工程变更通知书 (ECN)

变更申请时间	2021. 4. 20	车型代号	H6	变更申请输入文件	ECR\内部评审
客户名称		提出人	<input type="checkbox"/> 客户 <input checked="" type="checkbox"/> 公司 <input type="checkbox"/> 供应商	ECR编号	ECR0006311
总成名称	H6速降阀总成			总成件号	BPC0010060
零/部件名称	前盖			零/部件件号:	BPC0010064
项目阶段	<input type="checkbox"/> 模具开发阶段 <input checked="" type="checkbox"/> PPV阶段 <input type="checkbox"/> PP阶段 <input type="checkbox"/> P阶段 <input type="checkbox"/> 量产阶段			变更零件类型	<input type="checkbox"/> 自制件 <input checked="" type="checkbox"/> 采购件 <input type="checkbox"/> 外协件
更改类型	<input checked="" type="checkbox"/> 设计 <input type="checkbox"/> 工艺 <input checked="" type="checkbox"/> 模具 <input type="checkbox"/> 夹具 <input type="checkbox"/> 检具 <input type="checkbox"/> 试验\检测方法 <input type="checkbox"/> 原材料 <input type="checkbox"/> 重要二次配套 <input checked="" type="checkbox"/> 其他:				
更改原因	<input checked="" type="checkbox"/> 改进措施 <input type="checkbox"/> 预防措施 <input type="checkbox"/> VA/VE <input type="checkbox"/> 客户要求 <input checked="" type="checkbox"/> 其它			是否需提交客户批准	<input type="checkbox"/> 是 <input checked="" type="checkbox"/> 否 <input type="checkbox"/> N/A

工程变更申请书 (ECR)

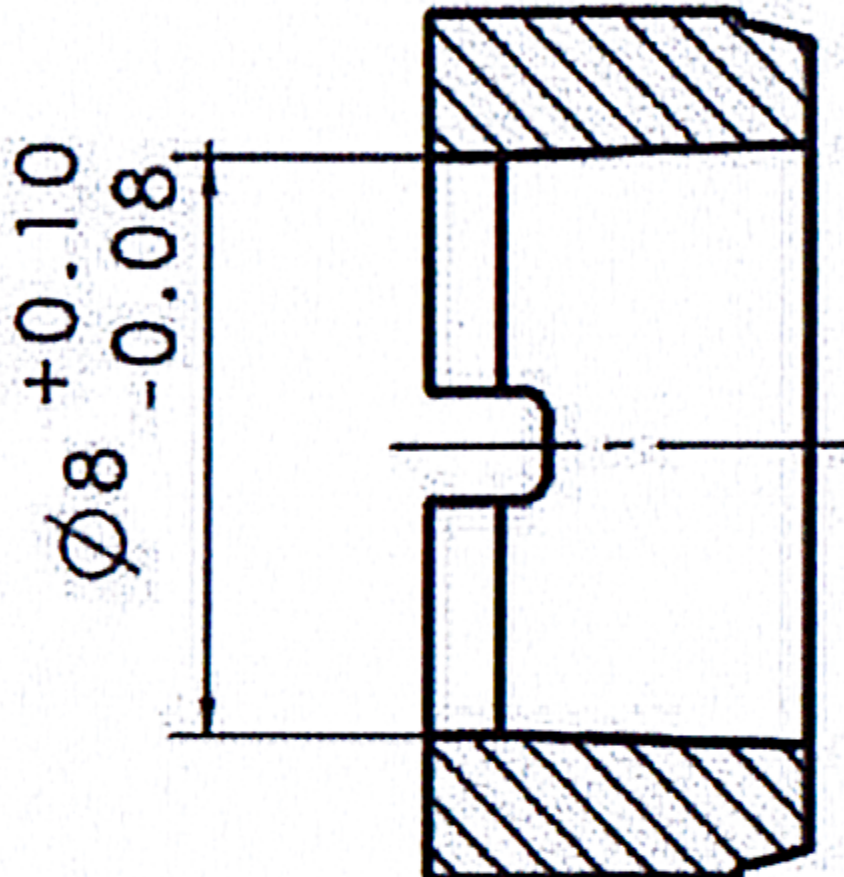
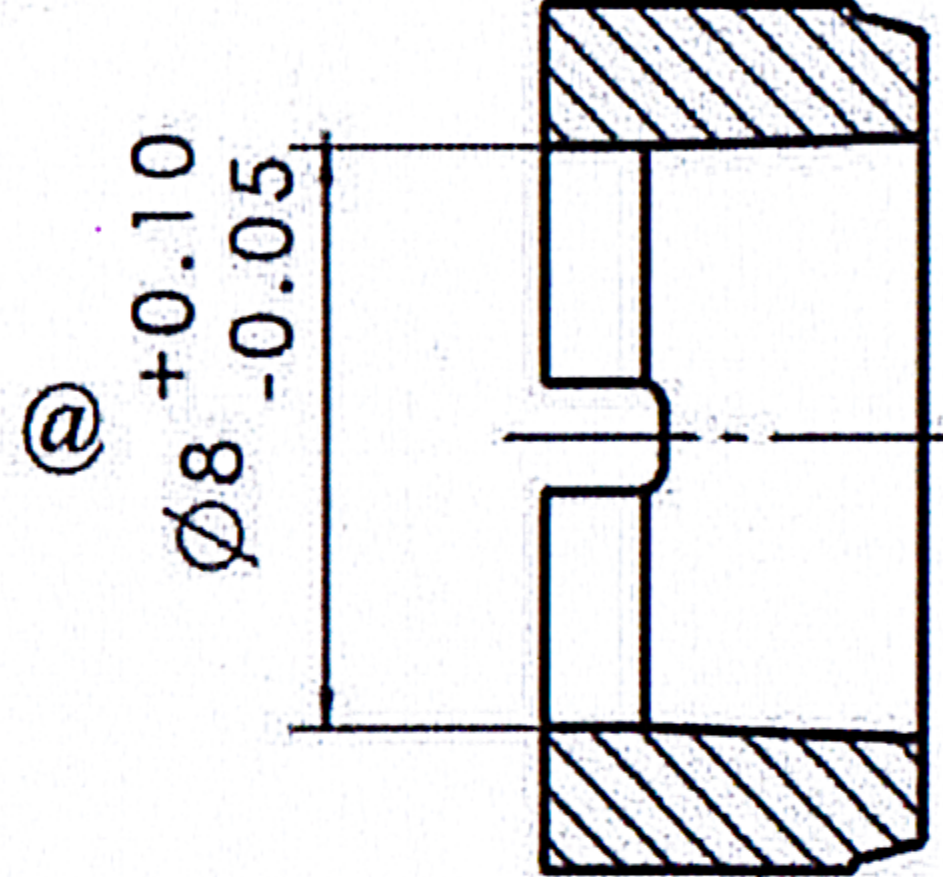
更改等级	<input type="checkbox"/> 级别1		<input type="checkbox"/> 级别2		<input checked="" type="checkbox"/> 级别3
	<input type="checkbox"/> 级别4				
变更等级	较大的更改: 该更改将影响产品的外形、安装或功能		重要的过程更改: 对客户而言该更改有明显的外观变化		1. 文件、试验、工作流程等附带的更改 2. 内部流程或工艺更改 该更改对客户、产品成本或库存无影响
	变更申请前: 前盖内孔原尺寸为8 (+0.1/-0.08)		变更申请方案: 前盖内孔尺寸更改为8 (+0.1/-0.05)		
变更申请内容					
			是否影响其它项目? (下列填写项目名称)		<input checked="" type="checkbox"/> 是 <input type="checkbox"/> 否
验证\试验方式	<input type="checkbox"/> 样件验证 <input checked="" type="checkbox"/> 小批试装 <input type="checkbox"/> 需路试 <input checked="" type="checkbox"/> 内部试验 <input type="checkbox"/> 委外试验 <input type="checkbox"/> 客户试验/验证/装车 <input type="checkbox"/> 其他 ()				是否影响制造过程 <input type="checkbox"/> 是 <input checked="" type="checkbox"/> 否
是否影响物流		<input type="checkbox"/> 是 <input checked="" type="checkbox"/> 否		批准后进行更改所需时间	5个工作日
主送单位					
发放部门	<input type="checkbox"/> 制造厂 <input type="checkbox"/> 财务部 <input type="checkbox"/> 前期采购部 <input type="checkbox"/> 营销部 <input type="checkbox"/> 物流 <input checked="" type="checkbox"/> 质量 <input checked="" type="checkbox"/> 前期质量部 <input checked="" type="checkbox"/> 工艺 <input checked="" type="checkbox"/> 产品开发 <input checked="" type="checkbox"/> 供应 <input type="checkbox"/> 其它_____
